徐州大众水务运营有限公司
徐州市三八河污水处理厂（一期、二期）
验收后变动环境影响分析

2021年8月

图 4.1-1 一期工程变动前生产工艺流程及产污环节图

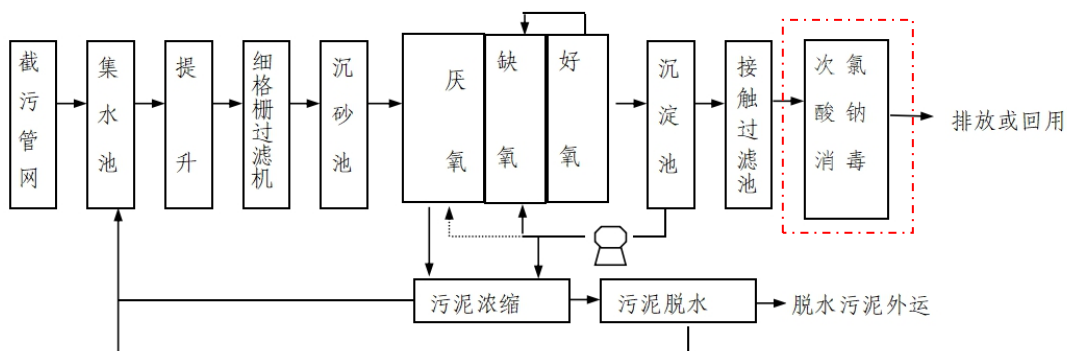
原消毒工艺：一期、二期工程尾水采用紫外消毒方式处理；

本次变动情况：消毒方式由原来的紫外消毒变为使用次氯酸钠消毒处理。

本次一期工程变动前后生产工艺流程及产污环节图见 4.1-1~4.1-2。

图 4.1-3 二期工程变动前生产工艺流程及产污环节图

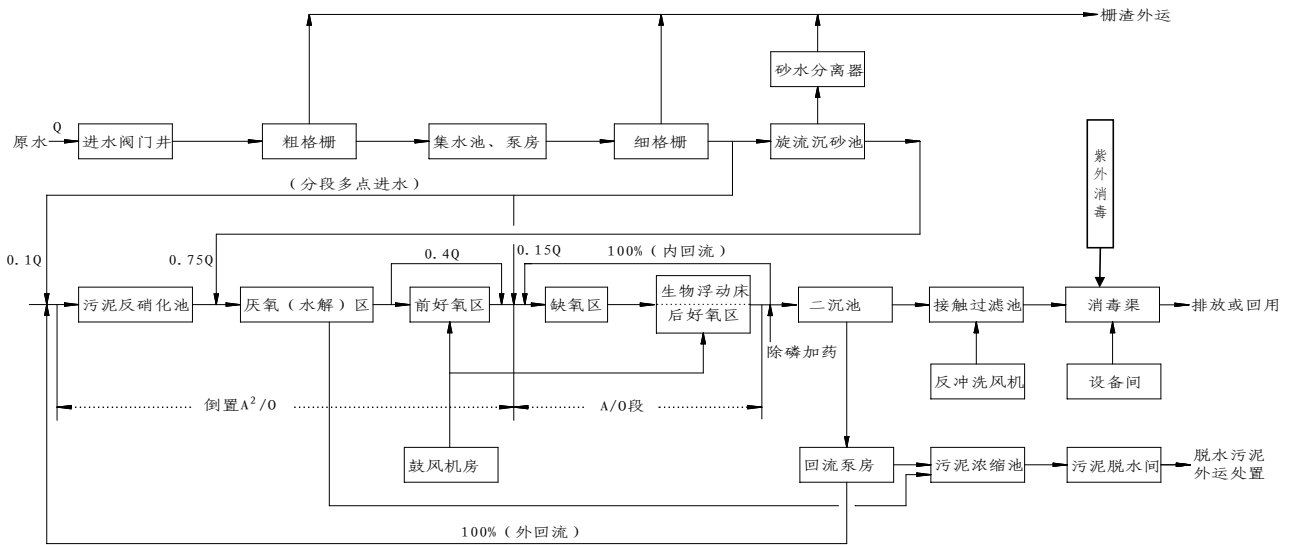
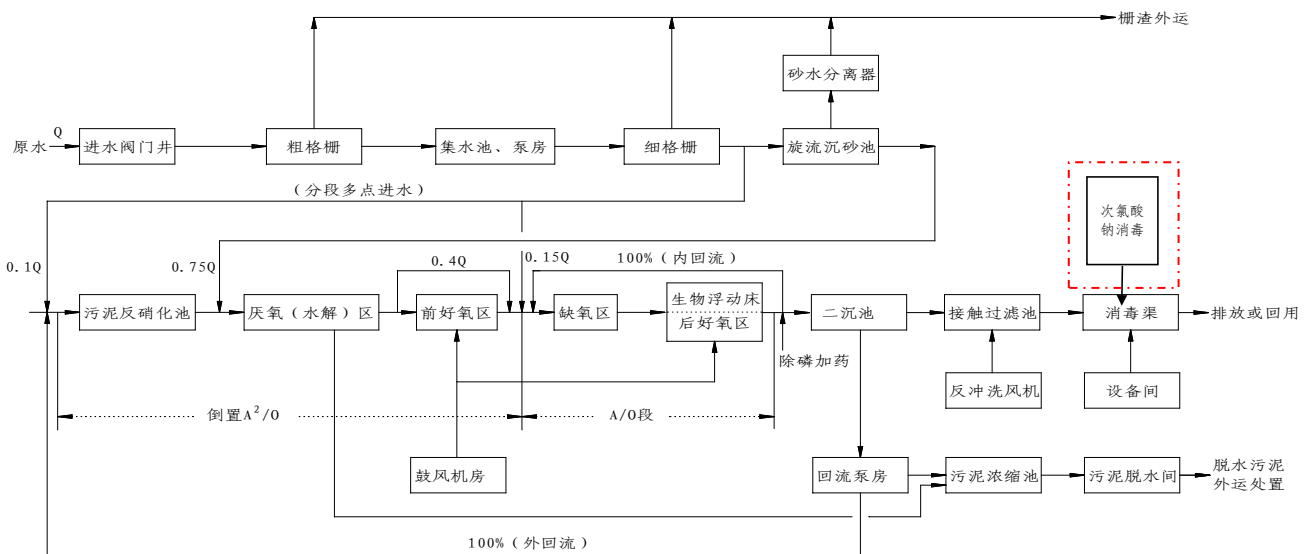
二期工程生产工艺变动前后情况见图 4.1-3~4.1-4。
